Deliberazione della Giunta Regionale 27 febbraio 2025, n. 7-837

Decreto legislativo n. 152/2006, articolo 68, commi 3 e 4. Presa d'atto del parere della Conferenza Programmatica sul "Progetto di aggiornamento del Piano stralcio per l'assetto idrogeologico del bacino del fiume Po (PAI-PO) e delle mappe del PGRA del Distretto idrografico del fiume Po: torrente Maira da Busca alla confluenza in Po e torrente Grana-Mellea da Caraglio alla confluenza in Maira",

DGR 7-837/2025/XII

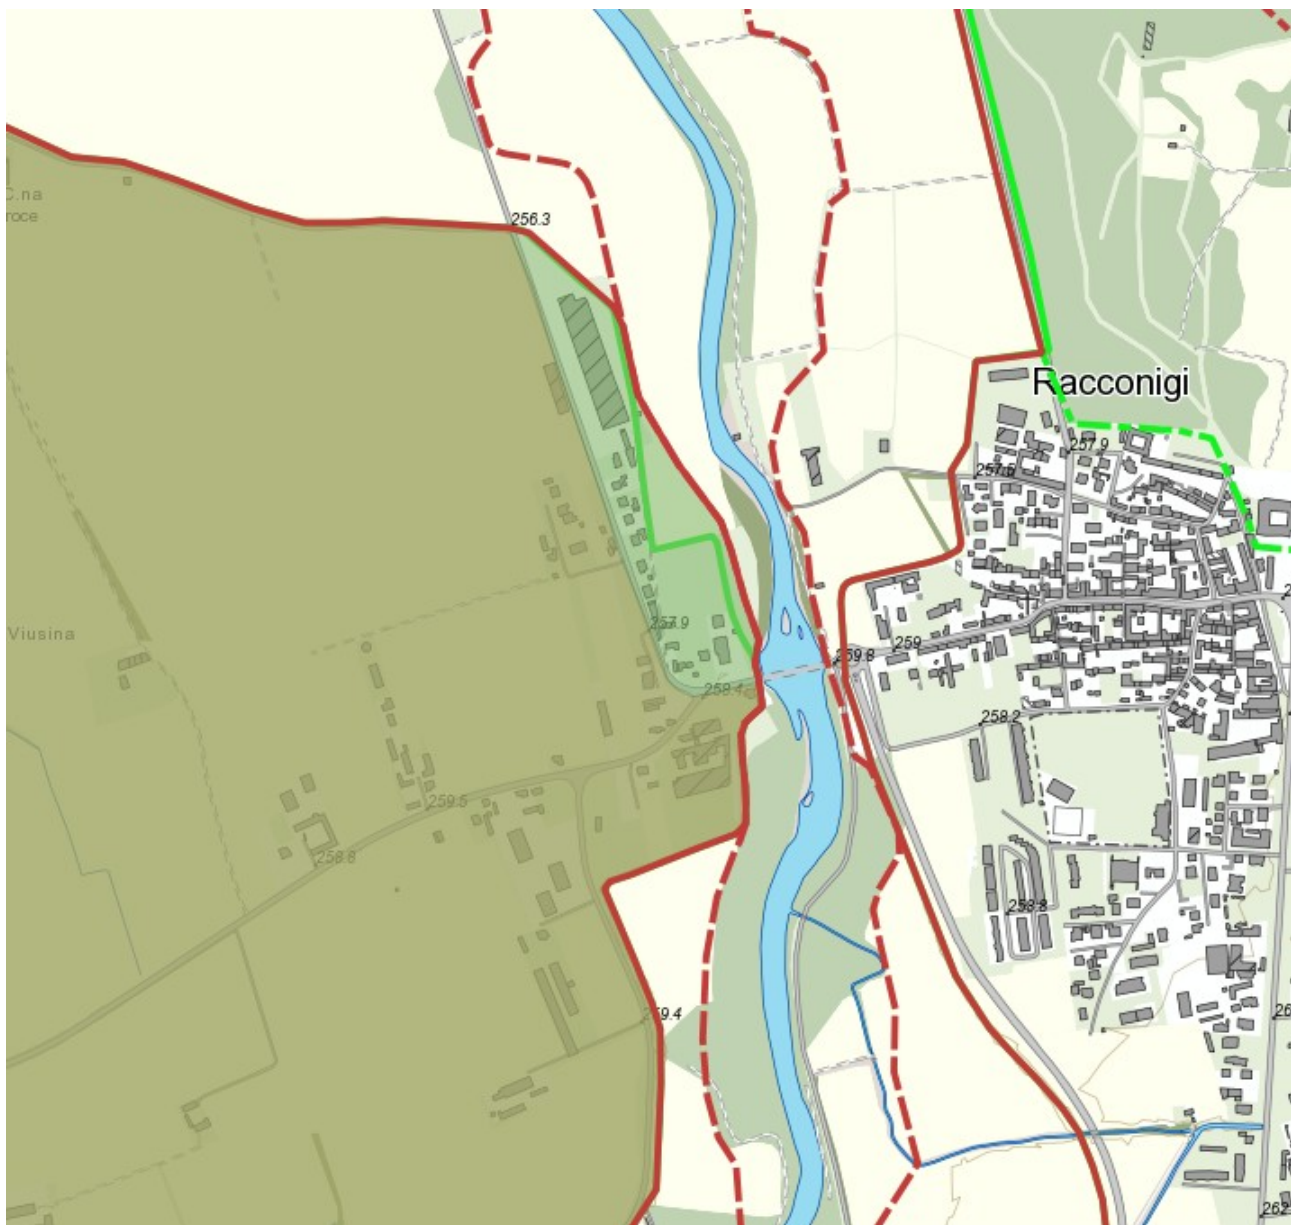
Valutazione delle portate di sormonto della SP30. Cartografia con proposta di modifica dello scenario M-P2 e conseguentemente dell'area allagata a tergo del limite di progetto.

L'osservazione è accolta
